改善箇所説明図

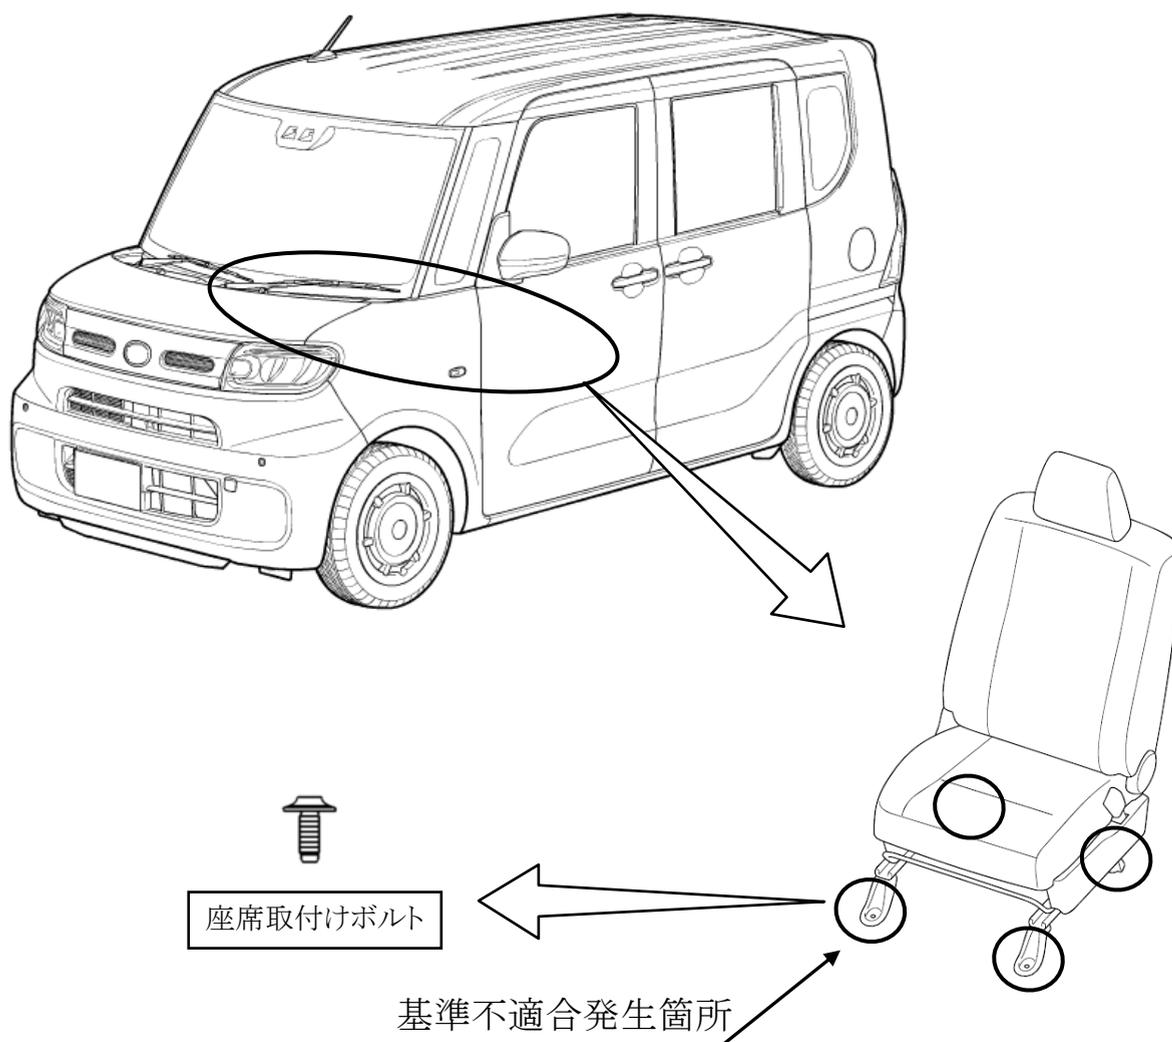
前部座席において、取付けボルトの締付けが不適切であったため、走行中の振動等により当該ボルトが緩むものがある。そのため、取付け部から異音が発生し、そのまま使用を続けるとボルトが脱落し、最悪の場合、衝突時に座席が動き、本来の乗員保護性能を発揮できないおそれがある。

全車両、当該ボルトを指示トルクで適切に締付ける。

改善済車両には、車台番号打刻3桁目の上側に黄色ペイントを塗布する。
